# 改善箇所説明図

【車両斜め後方から見た状態】

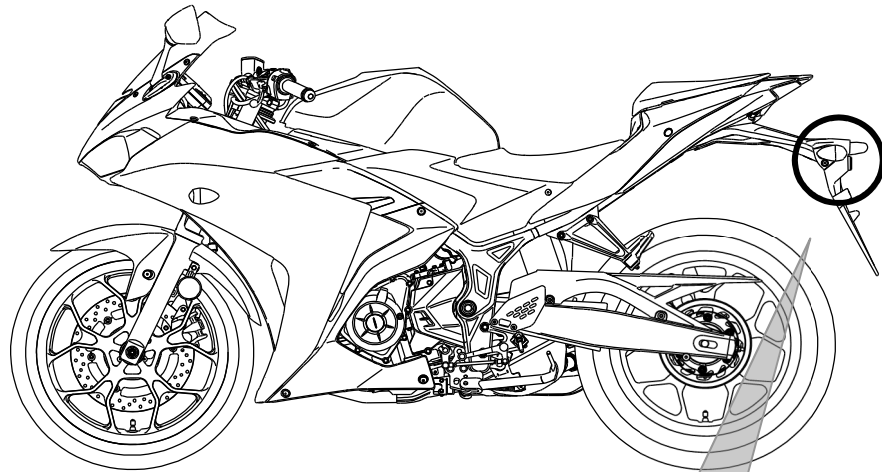
基準不適合発生箇所

後部反射器において、反射鏡を成型する金型の管理が不適切なため、反射鏡面に凹凸ができて  
いるものがある。そのため、反射光が散乱して保安基準第38条（後部反射器の基準）に適合し  
ないおそれがある。

改善の内容：全車両、後部反射器を良品に交換する。

車両進行方向右側の下側後方エンジンマウントボルト付近に白ペイントを塗布する。

車両進行方向左側のメインスタンドの車体取り付け部付近に白ペイントを塗布する。
